渦電流探傷試験、超音波探傷試験及び漏えい率試験に係る 日本電気協会の規格の技術評価に関する 日本電気協会への説明依頼事項（その1）

1. 原子力発電用機器における渦電流探傷試験指針

2. 軽水型原子力発電所用機器の供用期間中検査における超音波探傷試験規程

3. 原子炉格納容器の漏えい率試験規程

図-3200-10 突合せ溶接継手に対する走査範囲（体積試験範囲の厚さが T の場合）

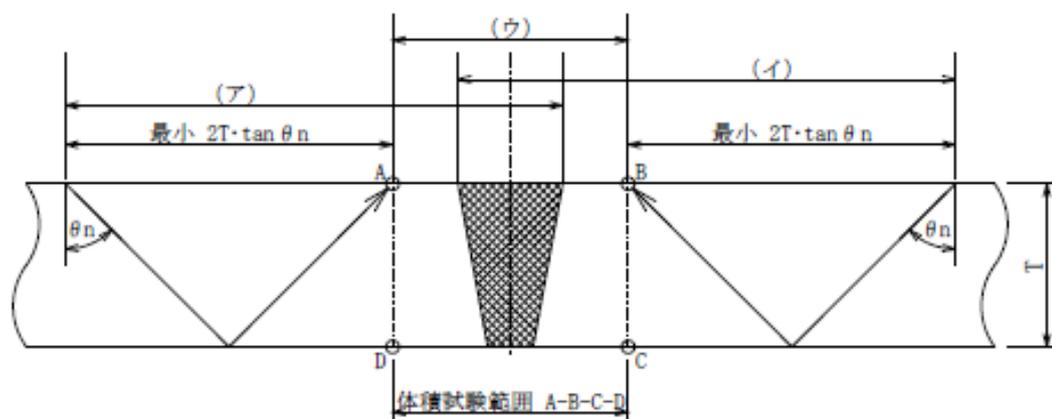
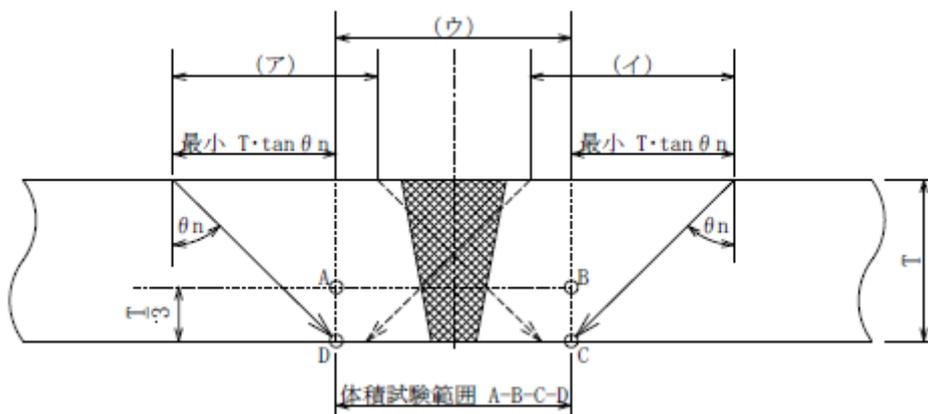
- 8) 「3100 適用範囲」において、「クラス 1 及びクラス 2 容器のフェライト鋼突合せ溶接継手及び公称厚さ 51mm 以下のオーステナイト系ステンレス鋼突合せ溶接継手、…」の下線部が追記された。容器において具体的な部位はどこか説明をしてください。また、「本項に規定がなく第 4 章に規定のある探傷方法」とは何を指すのか説明してください。
- 9) 「図-3200-10 突合せ溶接継手に対する走査範囲（体積試験範囲の厚さが T の場合）」の直射法で試験する場合において、走査範囲が（ア）及び（イ）の範囲では赤斜線で示す三角形の領域の超音波の伝播は 1 方向のみとなりますが、この妥当性について説明してください。また、一回反射法で試験する場合の（ア）の右端及び（イ）の左端の位置はそれぞれ B 点及び A 点に達していませんが、この妥当性についても説明してください（「図-4200-9 突合せ溶接継手に対する捜査範囲（体積試験範囲の厚さが T の場合）」についても同様）。

- 10) 「図-3200-10 突合せ溶接継手に対する走査範囲（体積試験範囲の厚さが T の場合）」の（備考）3. 及び「図-3200-11 突合せ溶接継手に対する走査範囲（体積試験範囲の厚さが $T/3$ の場合）」の（備考）3. において、「溶接の余盛が削除されていないものについては、図に示す走査範囲から余盛が探触子の正常な接触を妨げる範囲を除いてよいものとする。」と規定しているが、「2120 試験部の表面状態」では、「溶接部の余盛などは、探触子の走査に支障のない程度に滑らかに仕上げること。」と規定しており整合していない。上記3.の意味を説明してください（「図-4200-9 突合せ溶接継手に対する走査範囲（体積試験範囲の厚さが T の場合）」及び「図-4200-10 突合せ溶接継手に対する走査範囲（体積試験範囲の厚さが $T/3$ の場合）」についても同様）。
- 11) 「図-3200-11 突合せ溶接継手に対する走査範囲（体積試験範囲の厚さが $T/3$ の場合）」の直射法で試験する場合及び一回反射法で試験する場合において、走査範囲（ア）及び（イ）の範囲と試験範囲 A-B-C-D の関係（特に A、B 点）について説明してください（（ア）の右端及び（イ）の左端からの超音波がそれぞれ B 点、A 点に達していない。）（「図-4200-10 突合せ溶接継手に対する走査範囲（体積試験範囲の厚さが $T/3$ の場合）」についても同様）。

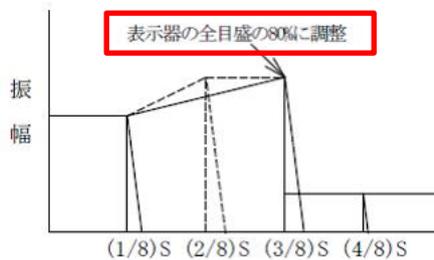
一方、「図-4251-1 突合せ溶接継手の基準感度の設定（縦波斜角法では試験部の厚さが 25 mm を超える場合）」では、 $3/4T$ 位置の横穴があり、その位置を境界に横穴及び内表面のノッチからのエコー高さで DAC 曲線としています。

図-4251-1 も、測定値に基づくと、図の $(2/6)S$ 位置ではなく $(2/8)S$ 位置から右側は $(4/8)S$ 位置の振幅と同じにしない理由を説明してください（4331（容器管台とセーフエンドとの異種金属突合せ溶接継手の場合）、4431（SUS 鋳鋼の場合）も同様）。

図 4.1.2.3-1 試験体概略形状

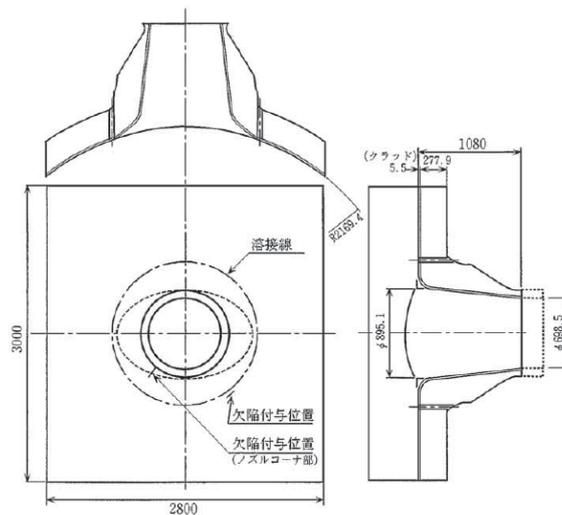
日本電気協会の変更前後比較表では「誤記訂正(898mm→698.5mm、UTS報告書再確認)(正誤表発行済)」とあるが、正誤表では698mmを正としています。UTS報告書に記載されたPWRのRPV入口ノズルの試験体形状(下図)は、管内面がテーパ状で胴の周方向断面では管台の胴内面側にも別の楕円状テーパが付いているので、管台内径698.5mmでは指定できません。また、管台内面の丸みの部分の曲率半径が133mmも図では確認できないので妥当性を説明してください。

管台の丸みの部分の探傷方法を規定した 3420 項では、「管台内面の丸みの部分は、斜角法により容器の外面又は内面から試験を行う。試験部への超音波の入射方向は、胴又は鏡の内径と管台の内径とが丸みで交わる部分を管台の内径にそって結んだ円(以下「管台のコーナ円」という)に対して接線方向又は法線方向のいずれかとする。」と規定しているが、上図の 2 段テーパ付き管台のような特殊形状の場合の探傷範囲と探傷方法を説明してください。
